Lancia Phedra - Potência de refrigeração insuficiente | HELLA

Lancia Phedra

Potência de refrigeração insuficiente

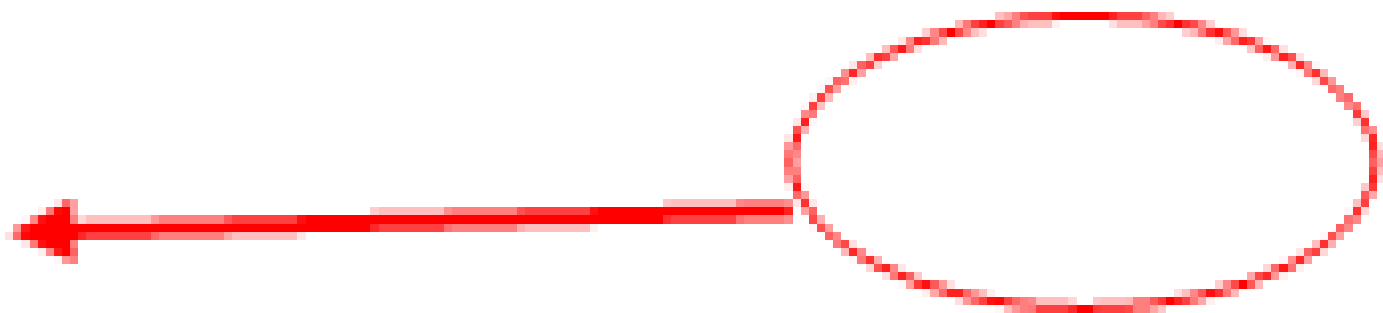
Nos veículos supracitados existe a possibilidade de os ajustes da temperatura no sentido "frio" serem apenas realizados com um atraso. Durante os primeiros minutos após o ajuste da temperatura, ainda sai ar quente. Em muitos casos este erro é causado por uma unidade de comando do ar condicionado com defeito. Através da substituição da unidade de comando é frequentemente possível resolver o problema. A unidade de comando modificada está assinalada com a referência "S40" (ver desenho). Esta referência deve constar na peça sobressalente.

Se já estiver montada uma unidade de comando modificada, deve procurar-se a causa do erro no ambiente em redor.
